緑町公園 ワークショップ

第3回 ニュースレター

開催日 2022年11月29日(火)
19:00~20:30
会場 碧南市役所 2階談話室1~3
出席者 参加者 9名
(Aグループ5名 Bグループ4名)

① 平面プランの改善案

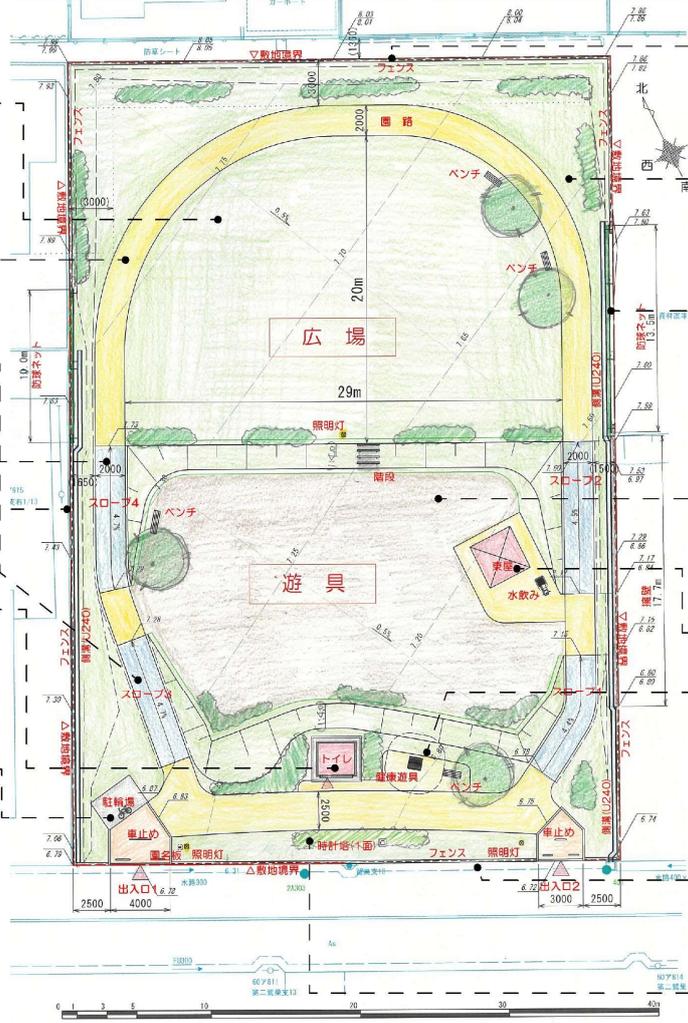
園路	アスファルト舗装以外の舗装材は考えられないか (B) すべりやすいのであれば、カラー着色しなくてもいいのでは (B)	植栽	高木をもう少し増やしてほしい (4本しかない) (B) 斜面に低木を設置したほうが、平場を有効活用できる (B)
北側境界	北側面の防球対策を再度検討してほしい (B)	時計塔	トイレで見にくそうなので、中央に両面タイプを設置する (B)
トイレ	遊具ゾーンからトイレまでの通路を設置したほうがいい (A/B)	※主な意見です ※末尾()：各グループ意見、赤字：各グループ共通

- 平面プランの確認では、「遊具ゾーンからトイレへの動線が遠回りになるので、アクセスが近くなるようにしたほうがよい」、「広場に面する北側境界の防球ネットの設置」等については、再度検討します。
 - 各製品に対する意見も、今後検討しながら、計画に反映させていきたいと思えます。
 - 『遊具』は、「複合遊具を基本とする案」に、「インクルーシブのブランコ」と「鉄棒」にて計画の予定です。
 - 今年度、詳細設計を行い、令和5年度から公園工事を着工し、公園のオープンは、令和6年3月の予定です。
 - 感想カードでは、「ワークショップで意見を聞いたり伝えたりできて楽しかったです」「どんな公園になるか完成が楽しみです」「もっと多くの市民の意見が反映されるといいなあと思いました」などの感想がありました。
- ⇒今回でワークショップは終了です。ご参加いただいた皆さん、ありがとうございました。いただきました意見を反映させながら、公園の詳細設計を行ってまいります。公園の完成をお楽しみに!!
